Processo SEI Nº: 04977.011414/2014-91

RELATORIO TÉCNICO PIRAPOZINHO

1. INTRODUÇÃO

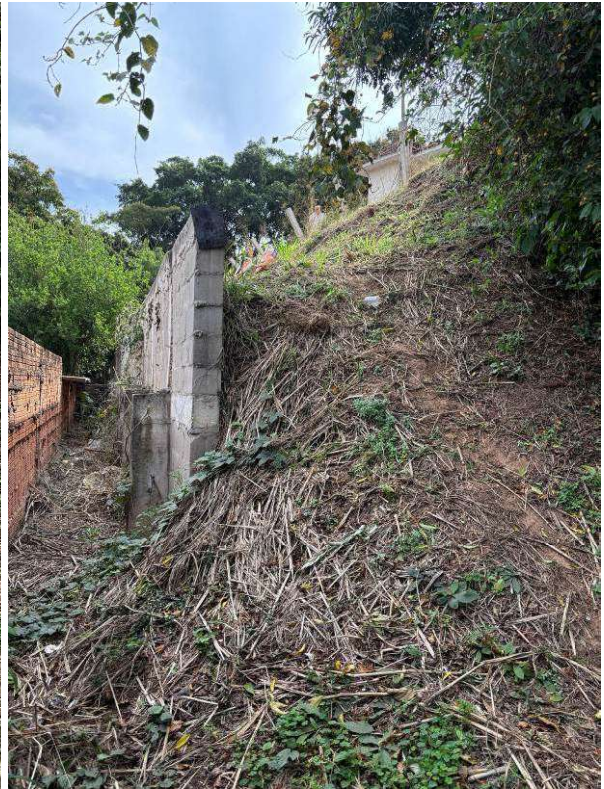
Na investigação realizada observou-se que o muro construído apresenta 0,20 metros de largura, 2,40 metros de altura e 40 metros de comprimento. Há pilares de concreto armado posicionados a cada 1,70 a 1,75 metro, de acordo, portanto, com o preconizado pelo projeto. O muro encontra-se em bom estado, sem qualquer indício de comprometimento de suas condições estruturais, conforme se observa nas fotos abaixo.

Entretanto, observa-se que este muro foi implantado deslocado de 1,20 m em direção ao talude, em relação ao projeto desenvolvido pela SPU, o que fez com que o talude do reaterro, ficasse com inclinação maior do que a de projeto, contribuindo dessa forma para a instabilização superficial do reaterro.

Reaterro sobre o muro de arrimo

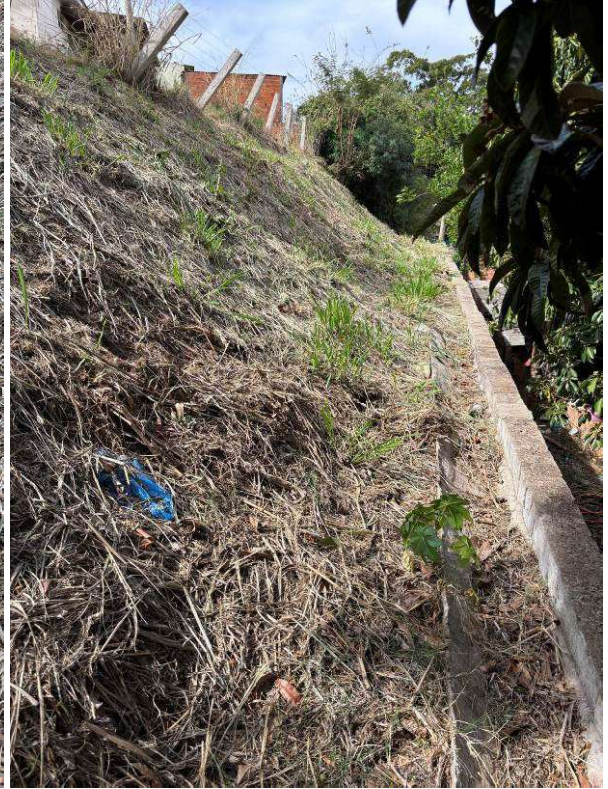
O principal problema existente nesta parte da obra refere-se às extremidades do muro, que foram deixadas em aberto.

O muro executado ficou afastado do talude solo. Dessa forma, se o muro impede qualquer movimentação na direção perpendicular ao talude, não fornece, nas suas extremidades, a necessária contenção na direção paralela ao talude. Por causa desse erro de execução, há indícios de movimentação de solo nas extremidades do muro, conforme se observa nas fotos abaixo.

A solução dos problemas observados compreende a execução de uma canaleta de drenagem superficial ao longo da crista do reaterro, com descida de água nos pontos baixos; a remoção da camada superficial do reaterro e a execução de reaterro compactado com equipamento de compactação manual (sapo mecânico); o fechamento das extremidades do muro com estrutura igual à do muro existente; e a desobstrução e limpeza de todo o sistema de drenagem atual.

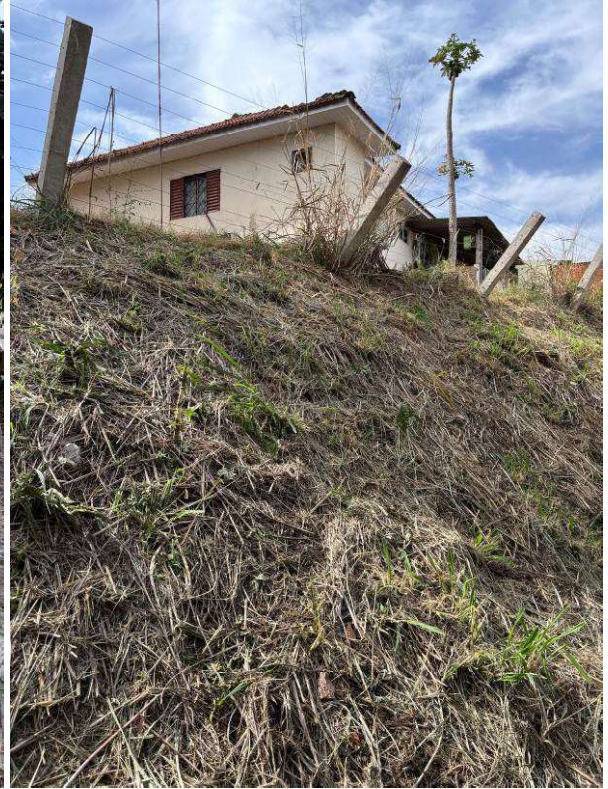
A base do reaterro sobre o muro encontra-se abaixo do nível da canaleta de crista do muro, tornando inoperante o sistema de drenagem. Dessa forma, as águas pluviais escorrem ao longo da região imediatamente atrás da crista do muro e são lançadas nas regiões desprotegidas nas extremidades do muro, potencializando assim os processos erosivos nessas regiões. Além disso, toda a canaleta de drenagem na crista do muro encontra-se obstruída. As fotos abaixo ilustram esta situação.

Todo o reaterro superior apresenta indícios evidentes de instabilidade superficial, como ravinas erosivas, pequenos escorregamentos e movimentação da cerca de divisa posicionada no topo de talude, conforme mostram as fotos abaixo. As causas prováveis são os defeitos construtivos, principalmente a ausência de compactação do solo do reaterro e a ausência de canaleta de drenagem no topo do talude de reaterro.

Residência na Rua José Bonifácio Mori, nº 1115

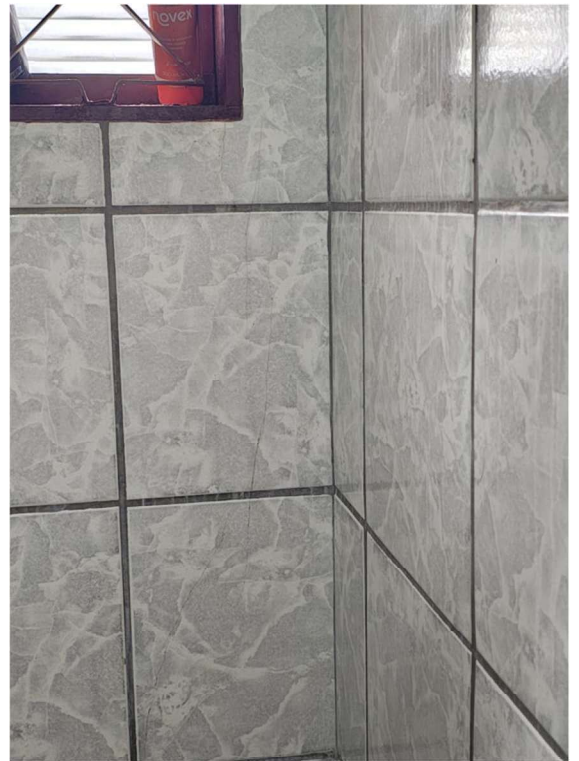
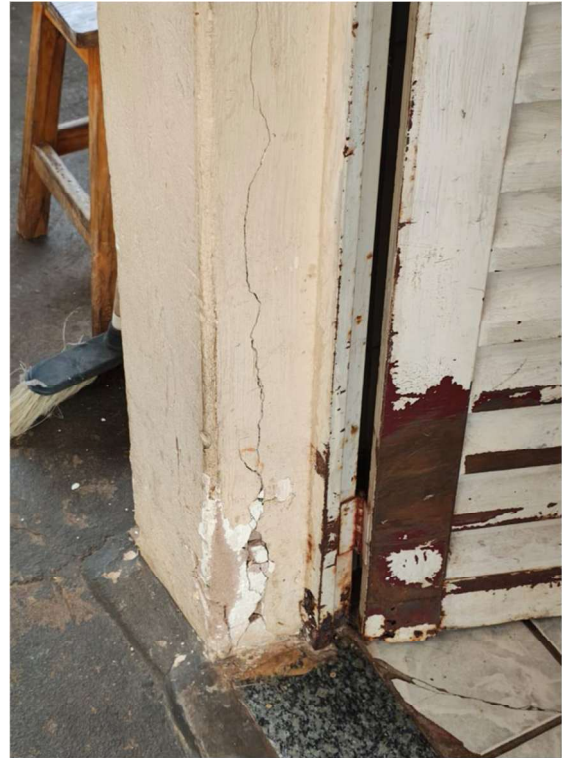
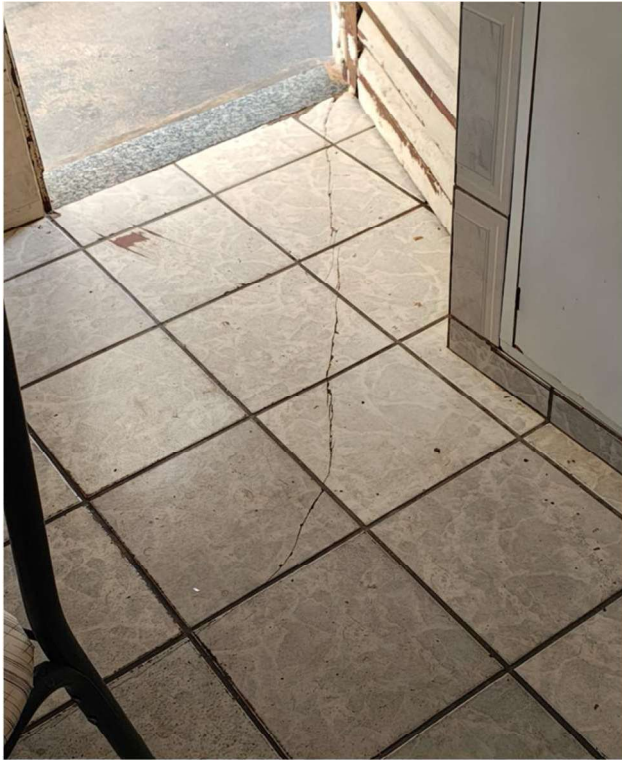
A equipe vistoriou a residência junto com os moradores. Foram identificadas trincas verticais nas paredes do banheiro e da cozinha, bem como trincas no piso da cozinha. Há trincas no piso externo, na parte da frente da residência, junto à rua. Há também problemas de descolamento dos elementos do forro de PVC, indicando possíveis problemas no telhado.

As patologias identificadas são de pequena monta e são esperadas para edificações de idade avançada e baixo padrão construtivo, que não foram objeto de obras regulares de manutenção ou reforma.

Não se observou nenhum indício de patologia que fosse associado a problemas de instabilidade da obra de contenção, mesmo porque a edificação se encontra afastada da crista do reaterro da obra. As fotos abaixo mostram as patologias construtivas identificadas na residência, pequenas trincas na parede do banheiro e piso do banheiro e da sala.
